武乡县 20 万千瓦光伏发电项目(升压站)
选址研究报告

评审意见

审查意见 修改说明

模拟方案图

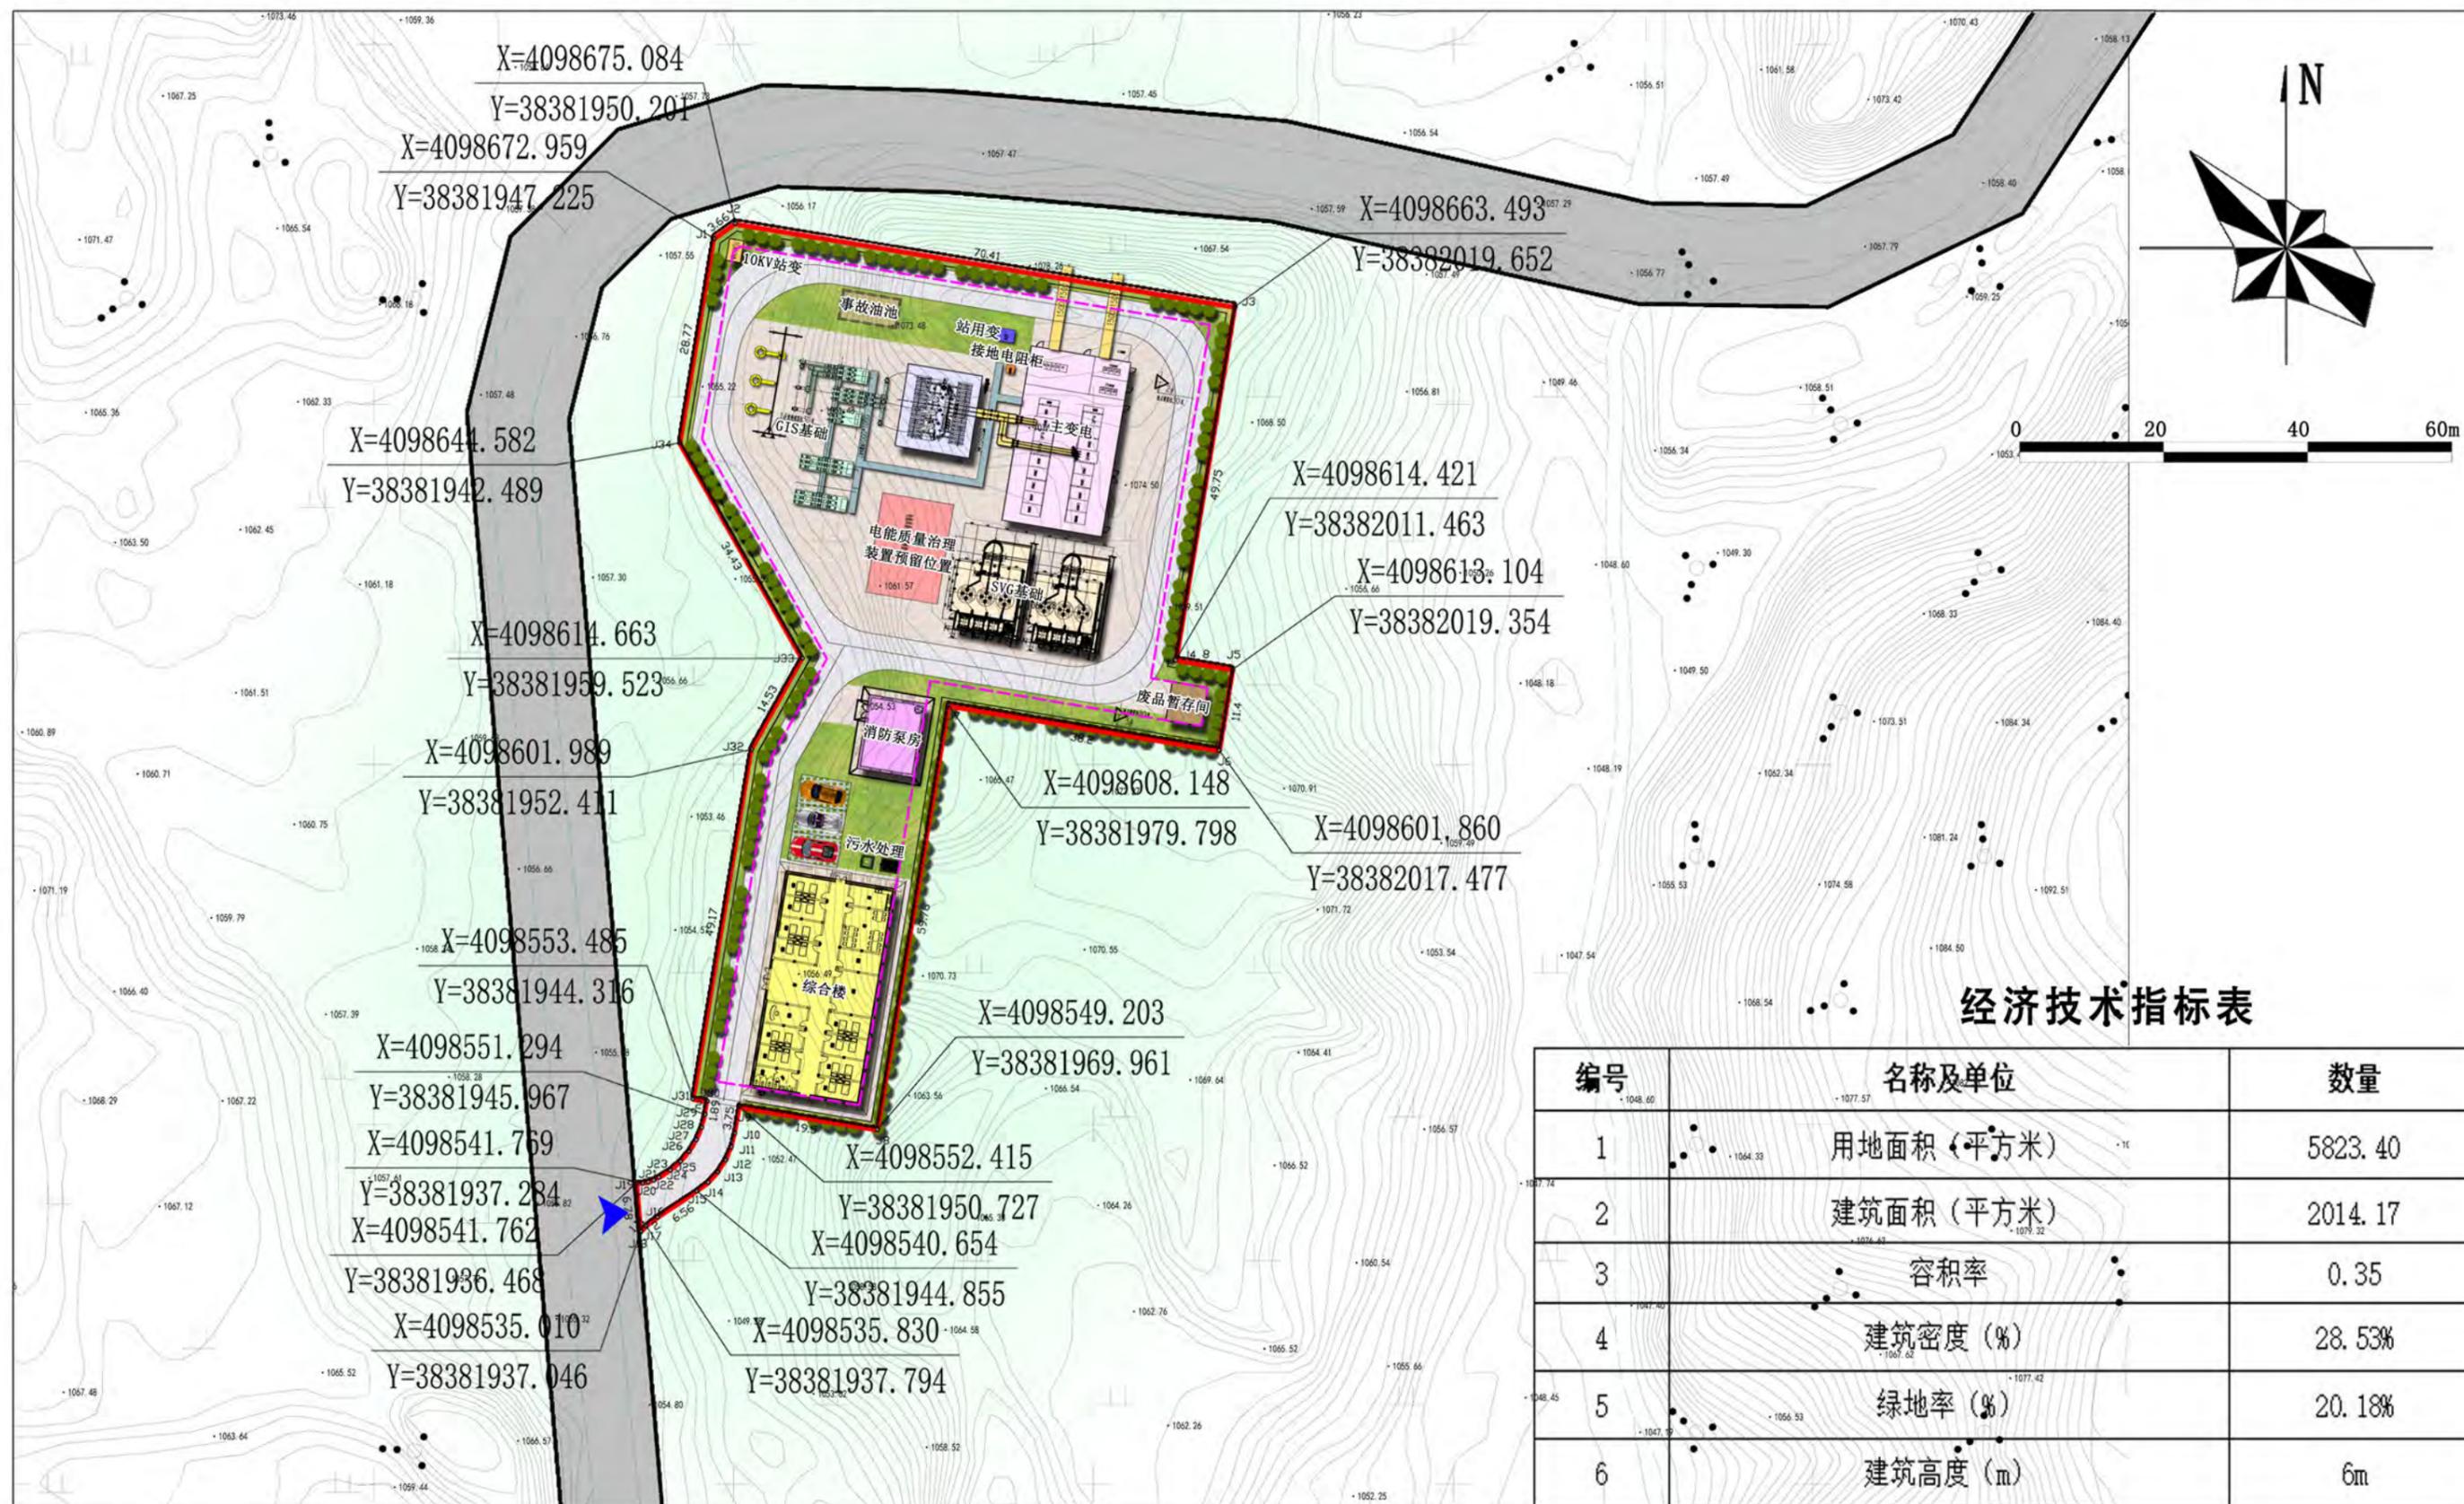
| 审查意见 | 修改内容 |
|-------------------------------|---|
| 3、核实地块面积能否满足升压站建设要求； | <p>核实了地块面积能否满足升压站建设要求，具体如下：</p> <p>升压站平面布置按照《光伏电站设计规范》（GB50797-2012）的相关要求进行布置。整个场区分为生产区和辅助生产区。</p> <p>场址北部为生产区，设置主变、35kV 配电楼、SVG 基础、220kV 主变基础、GIS 基础、事故油池、危废库等建构物。</p> <p>场址南部为辅助生产区，设置消防泵房、生活办公楼、一体化污水处理设备、污水蓄水池等建构物。</p> <p>进站道路接自西侧石故线，道路交通运输便利。进站道路采用公路型混凝土路面，路基宽为 5.0m，路面宽度 4.0m，路面结构形式采用 200mm</p> |

| | <p>厚白灰土+200mm 厚碎石+220mm 厚 C30 混凝土面层。</p> <p>生产区周边布置环形车道，道路宽 4.5m，道路宽及转弯半径满足运输及消防要求，消防车可直通站内各建筑物。</p> |
